製品
News

R技-2020-01

FSシリーズ D=1100タイプ
側板の仕様変更

変更前	変更後
側板補強板の数量変更

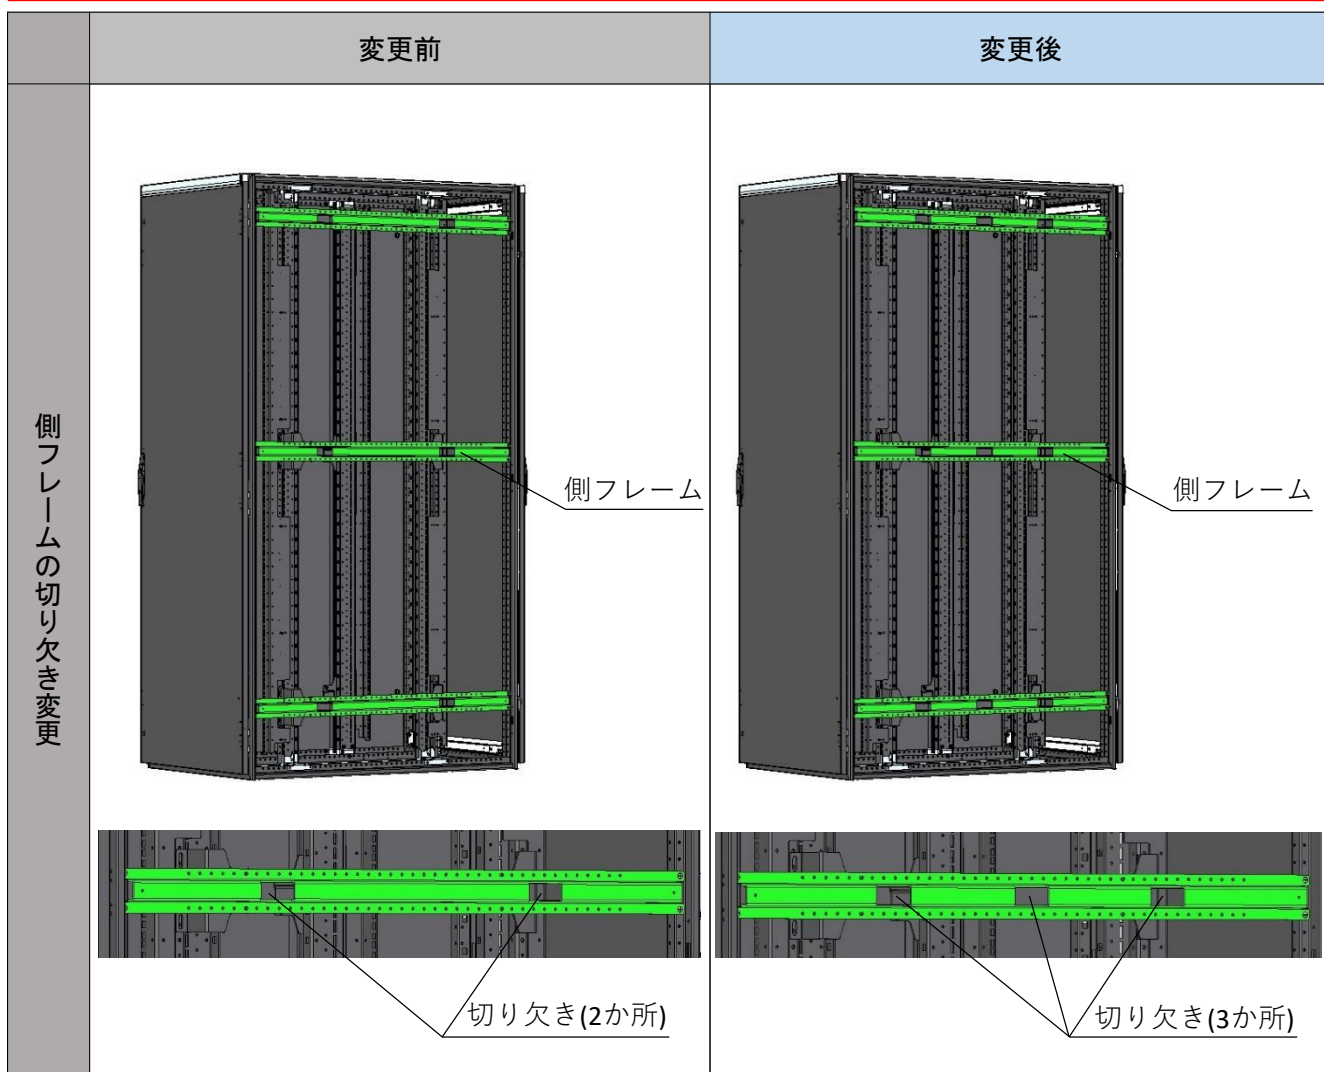
FSシリーズ D=1100タイプの側板補強板の数量を変更します。

- 側板補強板の数量を2本から1本に変更します。
- 側フレームの切り欠きを2か所から3か所に変更します。（対象機種：FSST・FSG・FSV）

仕様変更前の側フレーム付ラックには、仕様変更後の側板の取り付けは不可となります。取り付けが必要な場合は、個別受注品で対応しますので別途ご相談ください。
